Правила № 73 ООН (боковые защитные
устройства)

Предложение по поправкам серии 02 к Правилам № 73 ООН (боковые защитные устройства)

Представлено экспертом от Франции*

Рис. 1

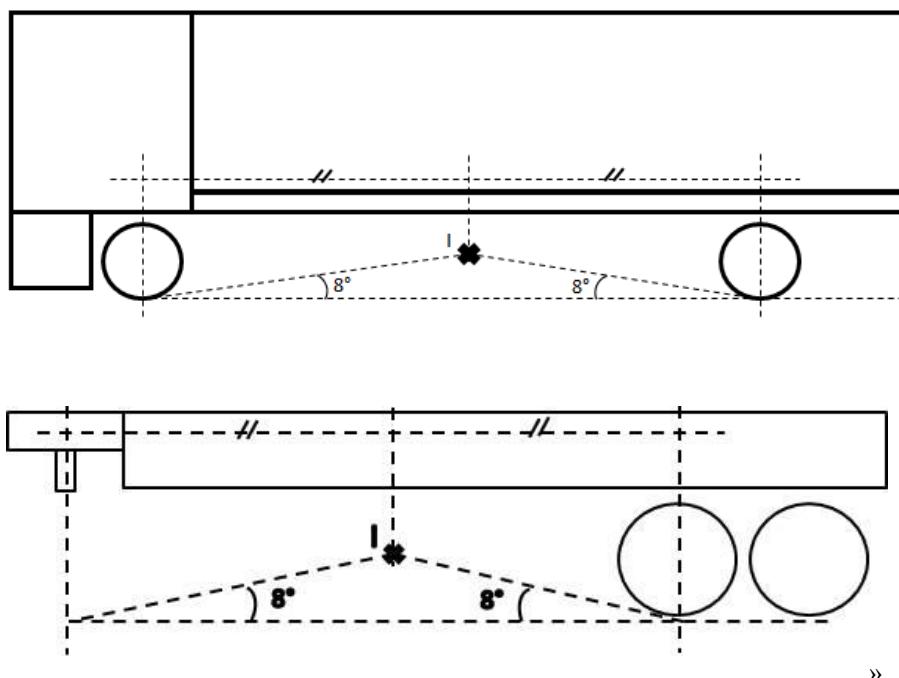
Пункт 12.8 изменить следующим образом:

- «12.8 Расстояние между нижним краем БЗУ и уровнем грунта определяется следующим образом:**
- Если I ≤ 350 мм, то в таком случае дорожный просвет может составлять максимум 350 мм;**
 - Если 350 мм < I ≤ 450 мм, то в таком случае дорожный просвет равняется I;**
 - Если 450 мм < I, то в таком случае дорожный просвет составляет максимум 450 мм;**

причем точка пересечения I определена в соответствии с рис. 1.

Рис. 2

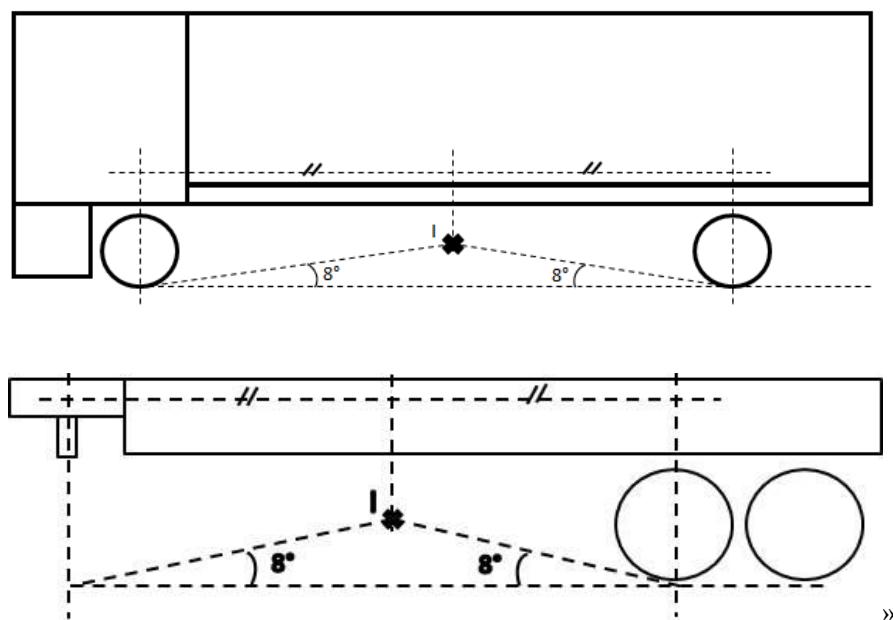
Пункт 15.6 изменить следующим образом:

«15.6 Расстояние между нижним краем БЗУ и уровнем грунта **определяется следующим образом:**

- Если $I \leq 350$ мм, то в таком случае дорожный просвет может составлять максимум 350 мм;
- Если $350 \text{ мм} < I \leq 450$ мм, то в таком случае дорожный просвет равняется I;
- Если $450 \text{ мм} < I$, то в таком случае дорожный просвет составляет максимум 450 мм;

причем точка пересечения I определена в соответствии с рис. 2.
